**Besserer Verkehrsfluss in der Fürstenrieder Straße**

Antrag Nr. 20-26 / A 01368 von der FDP Bayernpartei Stadtratsfraktion  
vom 29.04.2021, eingegangen am 29.04.2021  
Az: D-HA II/V1 1401-8-0045

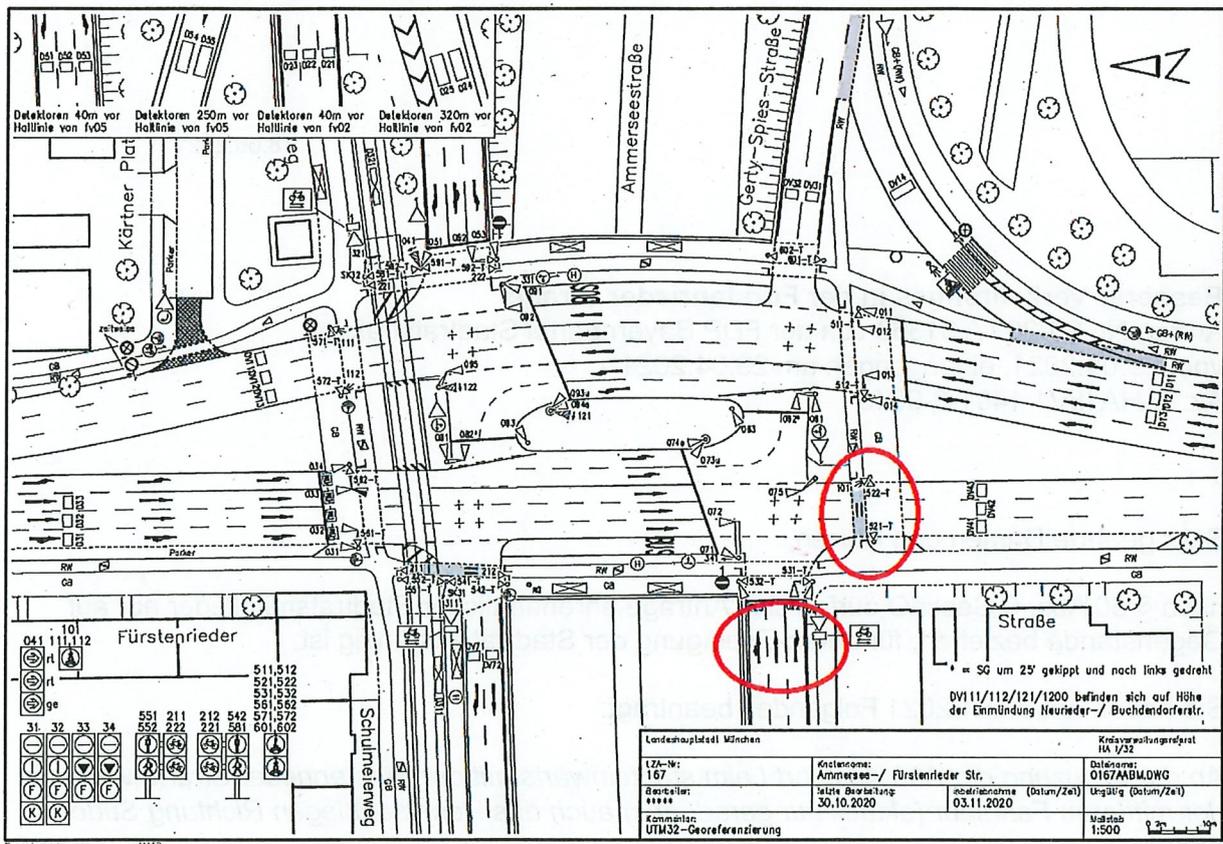
*An der Kreuzung der A96 Ausfahrt Laim stadteinwärts mit der Fürstenrieder Straße wird von der mittleren Fahrspur (aktuell nur geradeaus) auch das Rechtsabbiegen Richtung Süden erlaubt.*

Der Antrag zielt also darauf ab, mittels einer Markierungsänderung das mehrspurige Rechtsabbiegen an gegenständlicher Stelle zu ermöglichen.

Aufgrund von Schulwegunfällen in der Vergangenheit, bei dem mehrspurig rechts abbiegende Fahrzeugführer aus der westlichen Ammerseestraße den Vorrang der parallel querenden Fußgänger\*innen/Radfahrenden missachtet haben, musste durch Änderung der Fahrspuraufteilung in der westlichen Ammerseestraße ein mehrspuriges Rechtsabbiegen unterbunden werden. Zusätzlich wurde die gegenständliche Fußgänger-/Radfurt rot eingefärbt und mittels eines Gelbblinkers deutlicher ins Bewusstsein der dortigen Fahrzeugführer\*innen gebracht. Das Verkehrsgeschehen an dieser Stelle ist seit dieser Maßnahme wieder weitgehend unauffällig.

Die derzeitige Fahrspuraufteilung mit einer Rechtsabbiegespur, einer Geradeausspur und einer Geradeaus-Links-Spur in der westlichen Ammerseestraße stellt letztlich die Konsequenz der oben erwähnten Ausgangssituation dar.

Das Mobilitätsreferat kann deshalb aus unfallpräventiven Gründen einer Änderung der aktuellen Fahrspuraufteilung in der westlichen Ammerseestraße nicht zustimmen.
